# Projekt Brenner-Nordzulauf im gemeinsamen Planungsraum

### PROTOKOLL

Thema:	<b>21. Sitzung des Gemeindeforums Nord 1</b>
Datum und Uhrzeit:	28.09.2020, 16:00-18:00 Uhr
Ort:	Videokonferenz
TeilnehmerInnen (ohne Titel)	Stefan Lederwascher (Flintsbach) Michael Rusp (Flintsbach) Rudolf Birkingner (Flintsbach) Matthias Jokisch (Brannenburg) Gottfried Brandner (Brannenburg) Andreas Schwaiger (Brannenburg) Theo Geflitter (Brannenburg) Josef Steer (Brannenburg) Sepp Oberauer (Nussdorf) Susanne Grandauer (Nussdorf) Georg Dettendorfer (Nussdorf) Josef Reisinger (Nussdorf) Manuel Gotthalseder (DB Netz AG) Bernd Reiter (DB Netz AG) Sven Madlung (DB Netz AG) Sonja Surrer (DB Netz AG) Peter Hofer (ÖBB Infra) Martin Pellizzari (ÖBB Infra) Alexander Buchner (IPBN) Ulrich Müller (clavis) Carina Röder (clavis)

# Werkstätten-Blick: Variante **Gelb** – Tunnel Jochstein

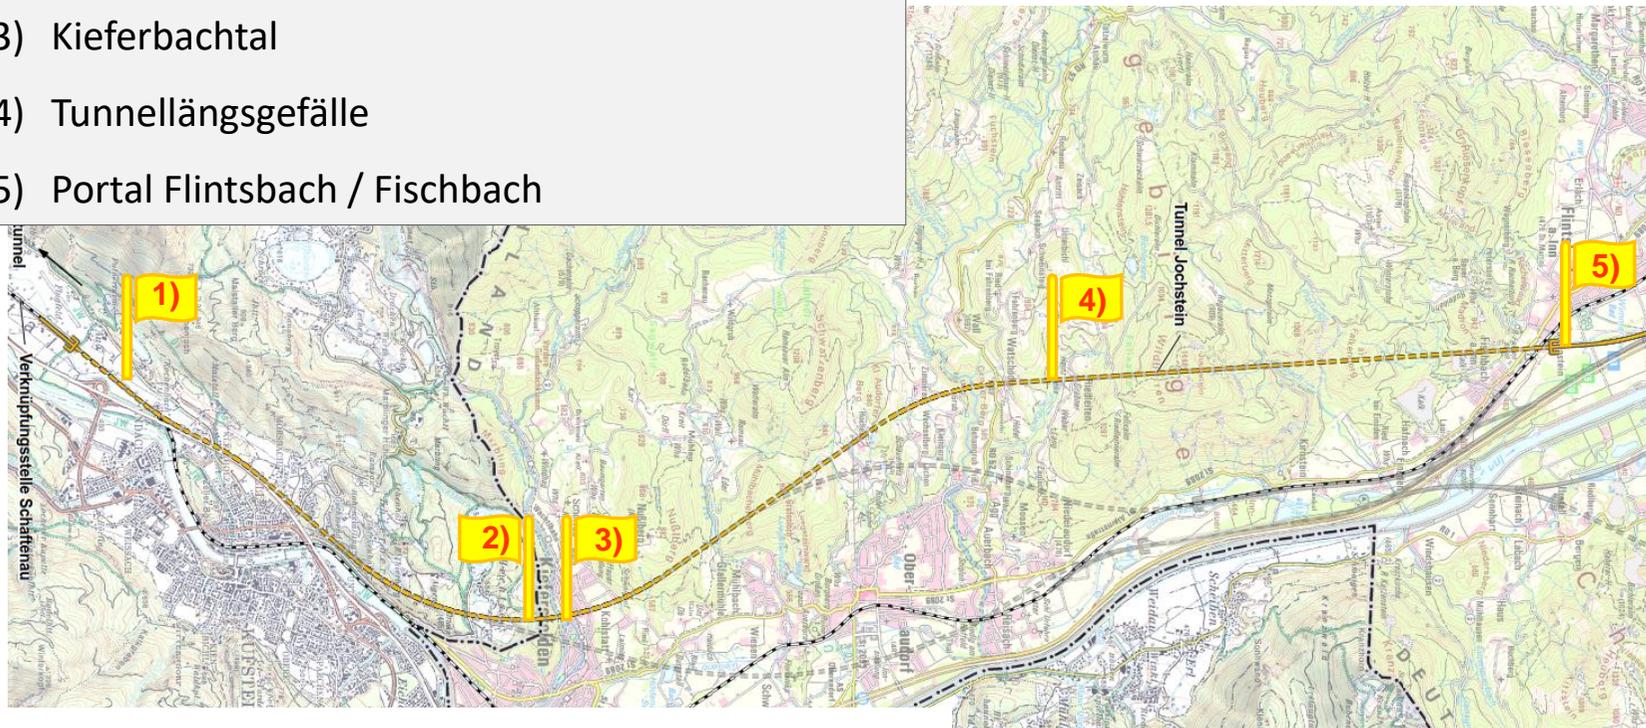
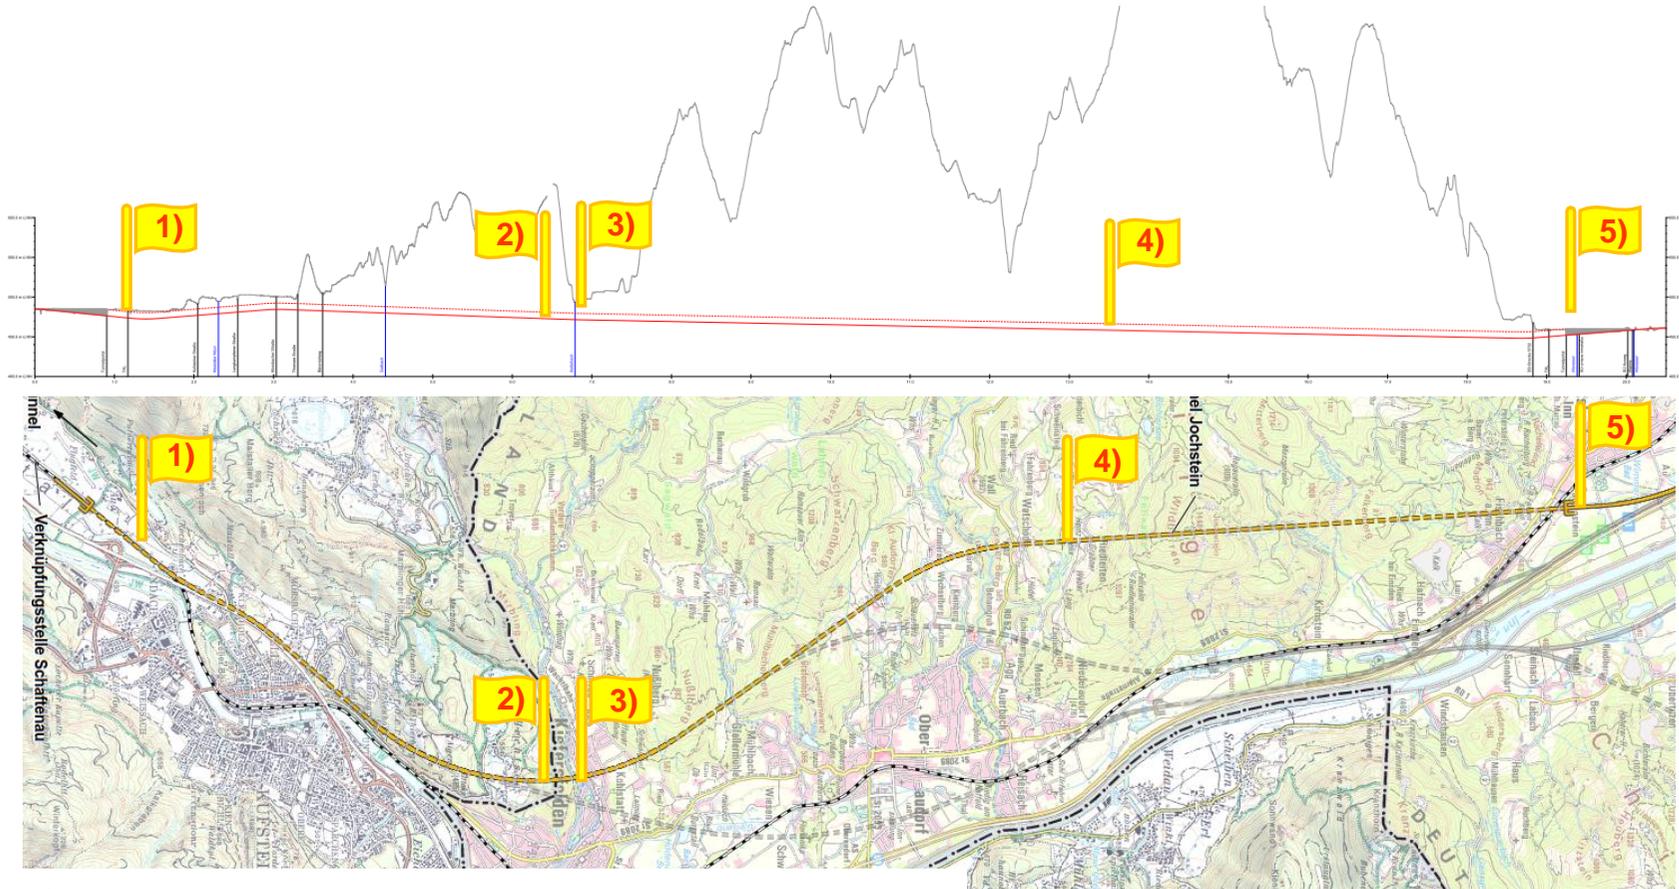
*Ein Forenmitglied merkt an, dass die Variante Gelb ein Trinkwassergebiet in Flintsbach mittig durchquert bzw. eines gestreift wird. Warum sind diese Zwangspunkte in der Betrachtung nicht berücksichtigt?*

*Ein weiteres Forenmitglied gibt zu bedenken, dass das Wasser des Trinkwassergebiets nördlich vom Weisenbach nicht oberflächlich, sondern tief liegt – der Brunnen ist ca. 45 m tief. Das Forenmitglied kann sich nicht vorstellen, dass hier ein Tunnel in 45 Meter Tiefe verlegt wird, was aufgrund des tiefen Wassers jedoch erforderlich wäre.*

*Ein Forenmitglied möchte wissen, ob es ein Vor- oder ein Nachteil ist, wenn keine Hoch- und Tiefpunkte vorliegen?*

*Wie gestaltet sich die Höhenlage des Nordportales im Bereich Flintsbach?*

- Der Planer antwortet, dass Trinkwasserschutzgebiete für die Entwicklung der Höhenlage meist weniger relevant sind und diese Themen eher in die Lagetrassierung miteinfließen. Hier sind die bekannten Trinkwasserschutzgebiete selbstverständlich entsprechend berücksichtigt.

- Der Planer bedankt sich für den Hinweis und antwortet, dass dies nochmals geprüft wird und ggf. natürlich in die Bewertung der Trassen miteinfließen wird.

- Der Planer antwortet, dass Tunnel im Optimalzustand ein durchgehendes einseitiges Längsgefälle aufweisen, was in diesem Planungsraum leider nur sehr begrenzt möglich sein wird.

- Der Planer führt aus, dass die DB-Strecke unterquert werden muss, um eine höhenfreie Kreuzung zu erreichen und dann nordöstlich der bestehenden Bahnstrecke folgend auftauchen zu können. In diesem Bereich gibt es nicht die klassische Portalsituation wie bei Bergen, sondern eine Situation, die sich eher wie im Unterinntal gestalten wird. Dort befindet sich das Portal in der Tiefe und dann schließt eine Wanne an, die dann auf geländegleiches Niveau ansteigt.

# Werkstätten-Blick: Inn-Unterquerung bei Fischbach (Variante **Violett**)

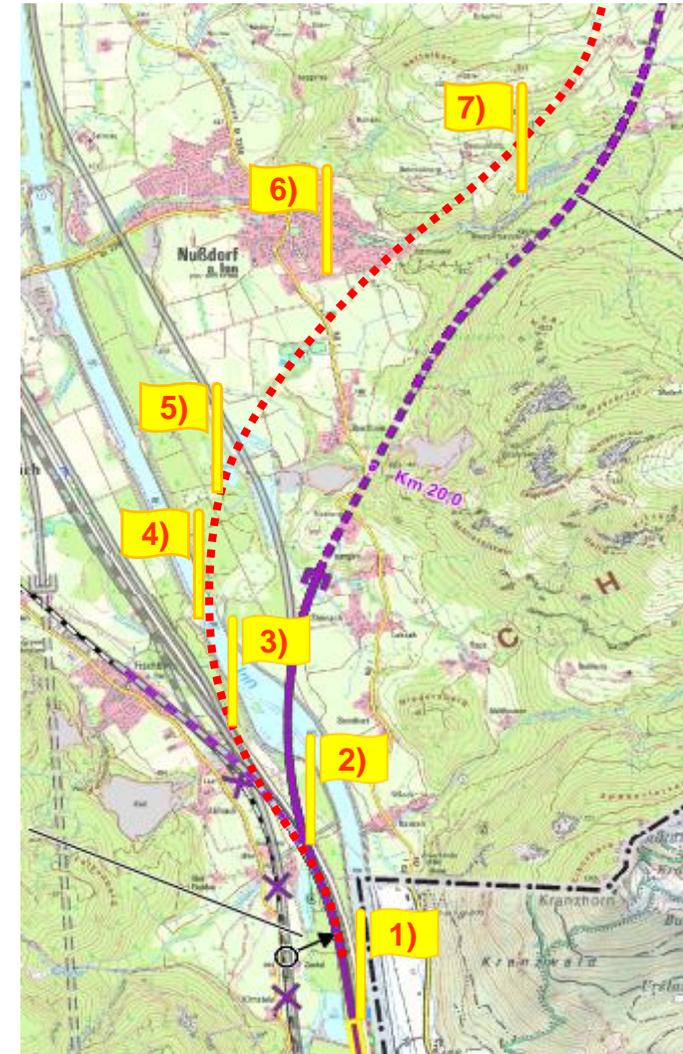
*Das Forenmitglied, welches den Wunsch zur Prüfung dieser zusätzlichen Variante eingebracht hat, bestätigt die richtige Umsetzung. Eventuell könnte der Minimalradius zwischen den zu beachtenden Konfliktbereichen 5 und 6 auf Folie 22 noch weiter verringert werden, sodass dieser dann auf der violetten Strecke noch miteinander verbunden werden kann. Würde man hier noch weiterziehen, dass er dann auf die Gegenkurve violett einschleift, dann könnte man Konfliktpunkt 7 eventuell umgehen.*

*Gibt es Überlegungen zum Höhenprofil zur neuen Trassenführung Violett oder wird diese nur in der Ebene gedacht?*

*Ein Forenmitglied gibt an, dass das Bodendenkmal Gletscherschliff in der Darstellung fehlt.*

- Ein Einschwenken vor der Störungszone auf den ursprünglichen Trassenverlauf der Variante Violett ist nicht möglich, da hier bereits die minimalen Radien angesetzt wurden.

- Der Planer gibt an, dass diese ersten groben Überlegungen überwiegend in der Ebene gedacht sind. Im ersten Schritt wollte der Planer nachfragen, ob die Darstellung den verbalen Beschreibungen des Forenmitgliedes entspricht.

- Der Planer gibt an, dass der Übersichtlichkeit wegen nicht alle Konfliktbereiche aufgezeigt werden. Natürlich ist der Gletscherschliff betroffen, allerdings in dieser Variante weit weniger als bei Varianten, die entlang der Autobahn verlaufen. Bei einer Unterquerung der Autobahn könnte der Gletscherschliff eventuell betroffen sein. Um genauere Aussagen treffen zu können, ob dieser bergmännisch unterfahren werden kann oder überhaupt randlich betroffen ist, müssen wir diesen Bereich weiter untersuchen. Informationen wie diese sind in der Trassenentwicklung dann im Detail enthalten.

# Werkstätten-Blick: Variante **Blau** – Neubeuern-Tunnel Ringelfeld Zwangspunkte für die Höhenentwicklung (Auswahl)

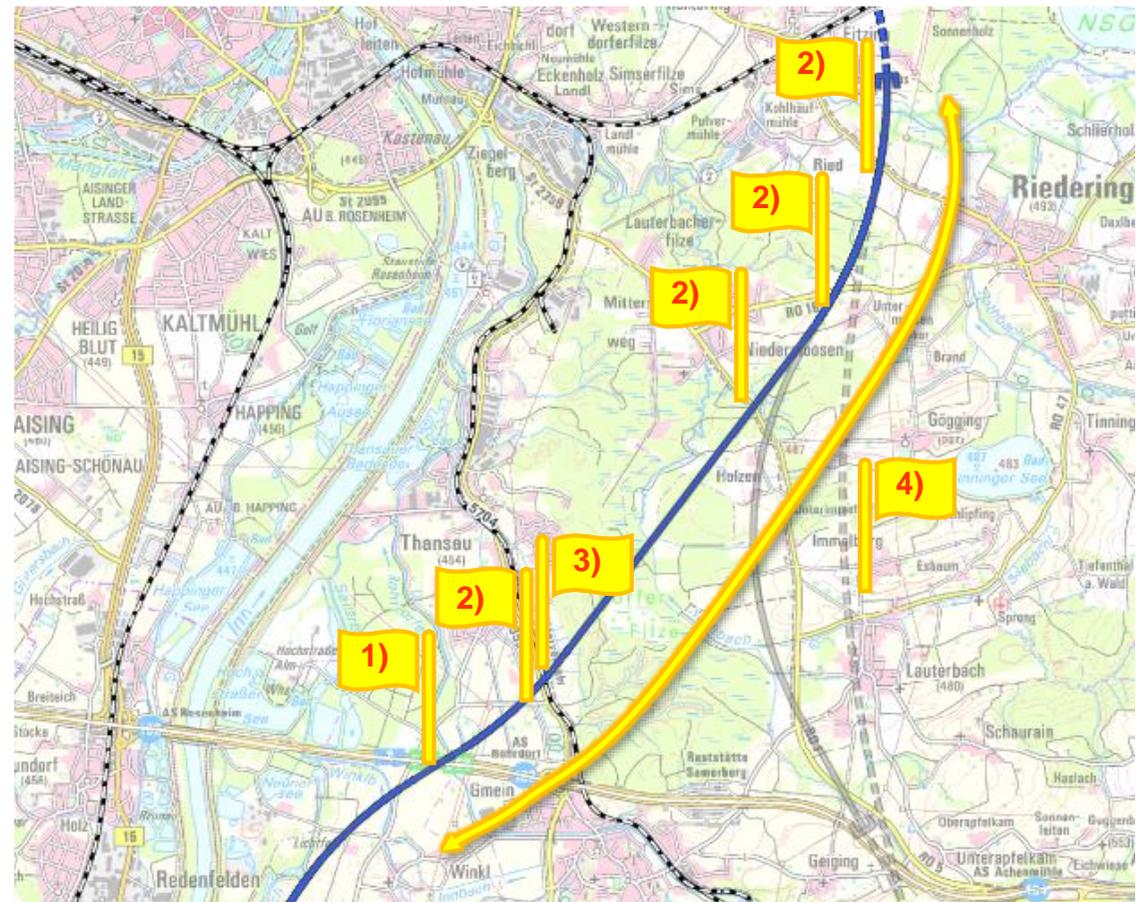
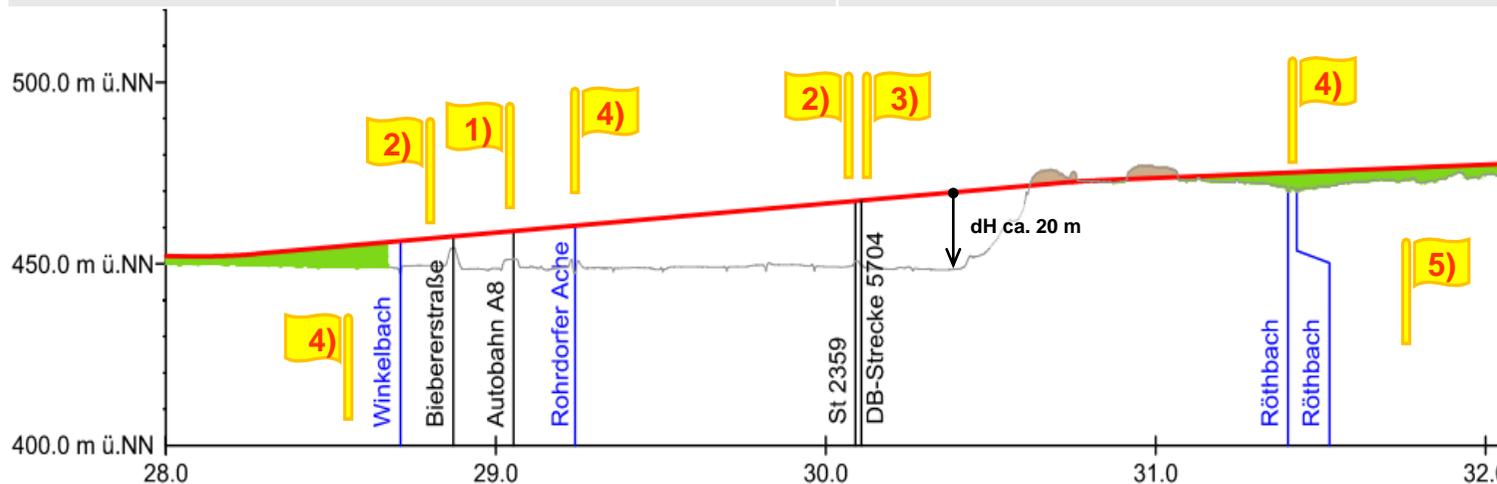
*Ein Forenmitglied fragt nach, ob es korrekt ist, dass bei dieser Variante von Winkel weg bis Riedering fast ein durchgehendes Brückenbauwerk mit einer Höhe von in etwa 20 Meter entsteht?*

*Ein weiteres Forenmitglied fragt, ob er es richtig verstanden hat, dass bei der Variante Blau fast ein durchgehendes Brückenbauwerk von Fischbach bis Riedering entstehe?*

*Das Forenmitglied widerspricht dem Planer und nennt die Kirchstraße Richtung Raubling, den Neubeurer See, Steinbach, die Staatsstraße, das Überschwemmungsgebiet der Nußdorfer Au als Gebiete, die alle überbrückt werden müssen. Es bittet den Planer bis zum nächsten Mal die Höhenlage des Brückenbauwerkes von Fischbach bis Riedering zu prüfen. Mehrere Mitglieder schließen sich dem an.*

- Der Planer führt aus, dass im Bereich vor dem Geländesprung die Höhe des Brückenbauwerks bis zu 20 Meter betragen würde.

- Der Planer korrigiert die Aussage und gibt an, dass dies so nicht richtig ist, da im Anschluss an diesen Bereich derzeit eine Gradientenlinie mit geringer Dammhöhe konzipiert ist.

- Der Planer antwortet, dass für heute keine diesbezüglichen Unterlagen vorliegen oder vorbereitet sind. Bisher ist jedoch kein durchgängiges Brückenbauwerk geplant.

# Werkstätten-Blick: NBS mit VKN Großkarolinenfeld (Var. **Blau/Violett**) Überlegungen zur Linienführung

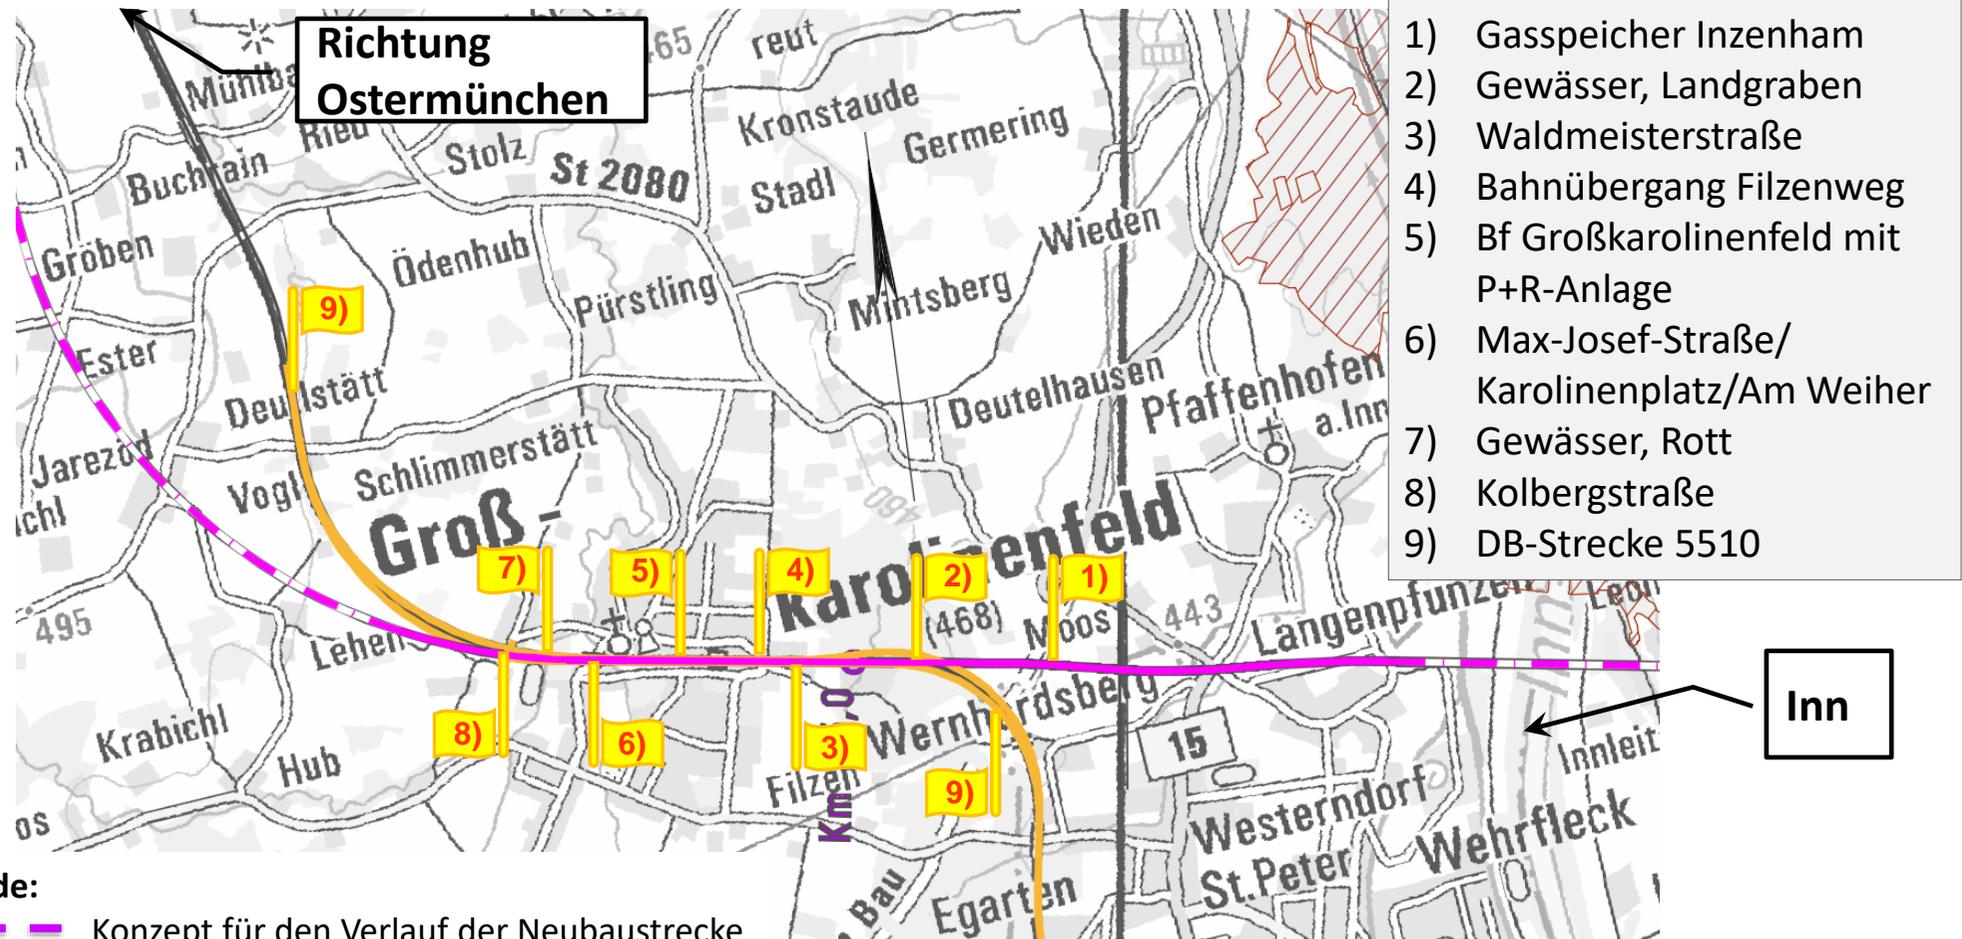
*Ein Forenmitglied gibt an auf Folie 34 die B15neu zu vermissen.*

- Der Planer gibt an, dass die B15neu natürlich auch einen Konfliktbereich darstellt und entsprechend in der Planung berücksichtigt wird, jedoch in diesem Rahmen nicht auf alle einzeln eingegangen werden kann.
